## DODATEČNÁ INFORMACE Č. 3

### „Přístavba a stavební úpravy objektů Domova pro seniory Ludmila, Háj ve Slezsku“

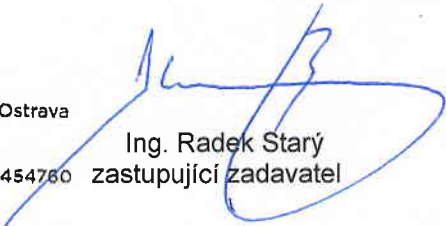
- 1) *Ve výpisu Hliníkových výrobků pol. AL 06, AL 07 – dveře Hliník Automatické. Ve výkrese jsou tyto výrobky označeny jako požární – EW 30 DP3+Sm+C (dřevěné kouřotěsné). V rozpočtu ani ve výpisu není v popisu uvedeno, že se jedná o požární dveře. Žádáme zadavatele o sdělení, jaké dveře ozn. AL 06, AL 07 máme nacenit?*
- 2) *Prosím o specifikaci výplně stínící techniky (stínících panelů), konkrétně o použitý materiál hranol 50x50x1700, cenový rozdíl mezi materiálem s úpravou termowood a sibiřským modřínem je cca 100 %, což výrazně ovlivňuje celkovou cenu stínících panelů.*
- 3) *Pro potřeby nacenění fasádního strukturálního skla žádáme o upřesnění požadavku na vlastnosti skla:*

*LT - světelný činitel prostupu  
SF - prostup slunečního záření  
bezpečnostní sklo lepené VSG nebo kalené ESG  
požadavek na neprozvučnost RW  
celkový požadavek na prostup tepla AL fasádou.*
- 4) *Zadavatel, dle bodu 7.7 technické kvalifikační předpoklady požaduje, dle § 56 odst. 3, písm. e) zákona min. 40 zaměstnanců a min. 3 vedoucí zaměstnance. Musí uchazeč prokázat 40 zaměstnanců včetně min. 3 vedoucích zaměstnanců, tedy celkem 40 zaměstnanců. Nebo 40 zaměstnanců a min. 3 vedoucí zaměstnance, tedy celkem 43 zaměstnanců?*
- 5) *Kolik posuvných stínících panelů má být instalováno? Dle výkresu D1.1-220 a výkazového výměru se jedná o počet 74 ks, v půdorysu jich je ale zakresleno 75 ks.*

Ad 3) Zadavatel požaduje fasádní strukturální sklo s následujícími vlastnostmi skla:

- LT – světelný činitel prostupu, SF – prostup slunečního záření: Světelné faktory (EN 410-2011), prostupnost 57 %, vnější reflexe 14 %, vnitřní reflexe 16 %
- bezpečnostní sklo lepené VSG
- požadavek na neprozvučnost RW –  $R_w = 39$  dB
- celkový požadavek na prostup tepla AL fasádou –  $U_{cw} = 1,4$  W (m<sup>2</sup>K)
